Asunto: **Minuta de la reunión pre oferta del concurso público N° FEPI-PGBS-CP-001-2023, contratación para la recava, limpieza y obras complementarias de los ríos Camarón y Camaroncito, localizado en el sector desde las lomas hasta boca del Río Silencio, Guácimo, Limón.**

Figura 4. Detalle paso de animales.

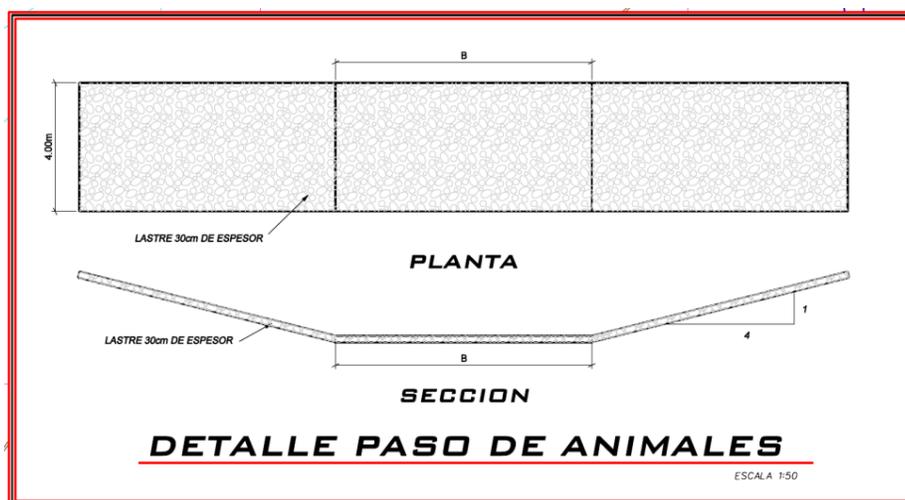
A continuación, se muestra la sección típica del detalle de los pasos de animales que se tiene que realizar en este cauce del río. Es importante tomar en cuenta que el material lastre de 30 cm de espesor es colocado y compactado en el punto establecido en los planos y que tiene una pendiente 4H:1V en los taludes.

La figura 4 muestra el detalle de paso de animales que está indicado en planos, el cual tiene que ser contemplado en la oferta.

4. **Pregunta:** En los planos se indica un detalle de paso de animales y que contempla 30cm de espesor de lastre. ¿Este material está contemplado como colocado y compactado?

Respuesta: Se indicó que, el material lastre que se contempla en el detalle de paso de animales es colocado y compactado, en otras palabras, el espesor final de 30cm deberá estar compactado.

Figura 5. Vista en planta perfil y secciones transversales del Río Camaroncito.

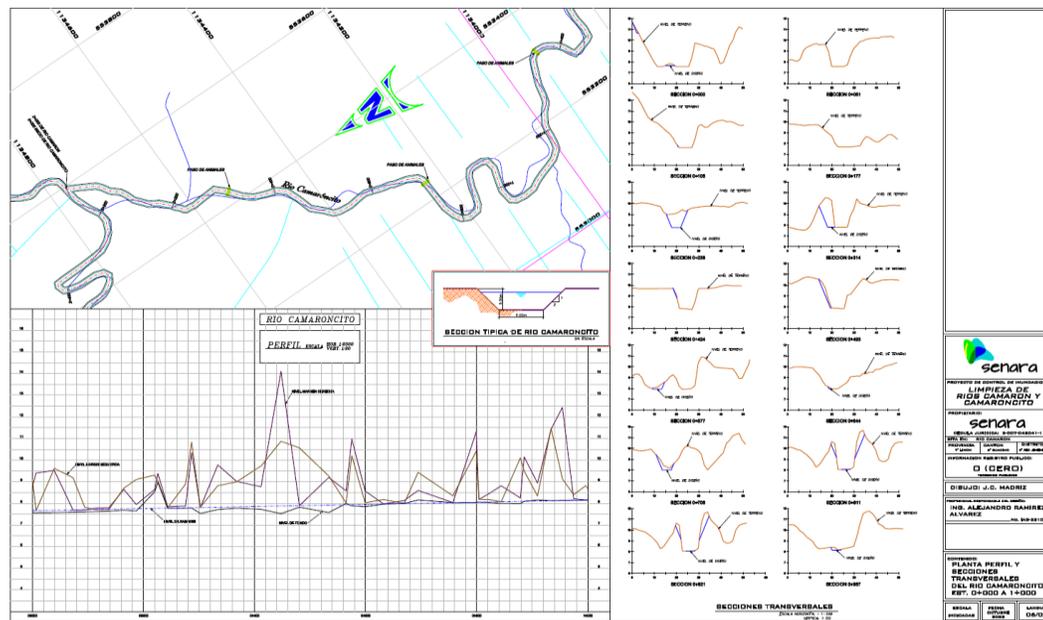
Se aclaró que en los planos se muestra una sección típica a construir de la obra a realizar para este cauce, por lo que, ante la incertidumbre de la sección hallada en sitio, se explicó a los oferentes que deben realizar la revisión de los planos para una apropiada elaboración de las ofertas.

Figura 6. Ejemplo de secciones transversales del Río Camarón.

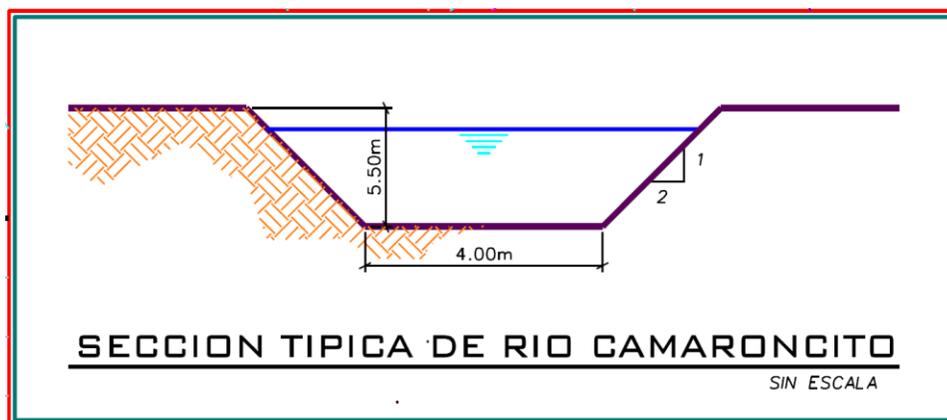
La Figura 6 muestra la sección típica a construir de la obra a realizar para el frente del cauce del río Camaroncito. En ésta se observa una sección con un ancho de base de 4,00 metros y un talud con una pendiente de 2H:1V.

Se señaló que, de alguna manera, existían tramos donde no se podía realizar este tipo de sección típica, por lo que, la importancia es la limpieza de la base del canal, la extracción de los obstáculos y basura

vegetal en el cauce del río y cumplir con el perfil de la pendiente del fondo del río establecida en los planos.

Figura 4. Detalle paso de animales.

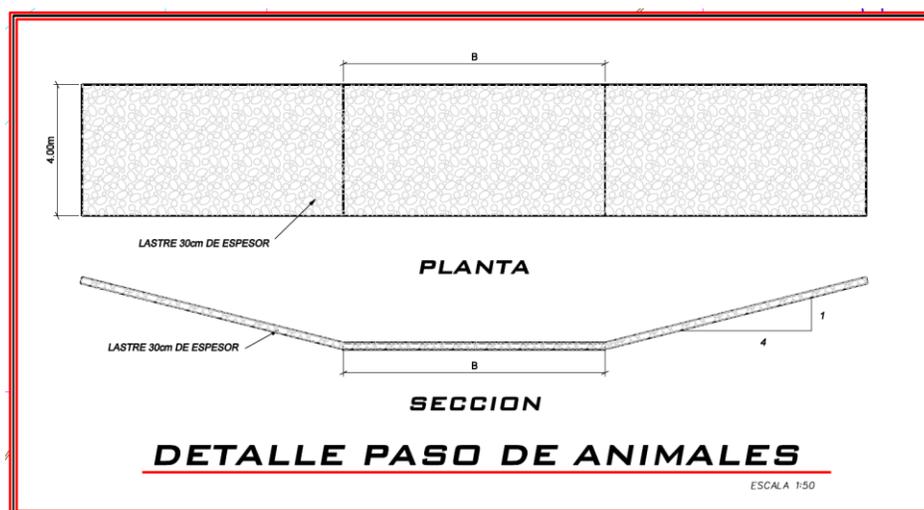
A continuación, se muestra la sección típica del detalle de los pasos de animales que se tiene que construir en este cauce del río. Es importante tomar en cuenta que el material lastre de 30 cm de espesor es colocado y compactado en el punto establecido en los planos y que tiene una pendiente 4H:1V, en los taludes o rampas de acceso.
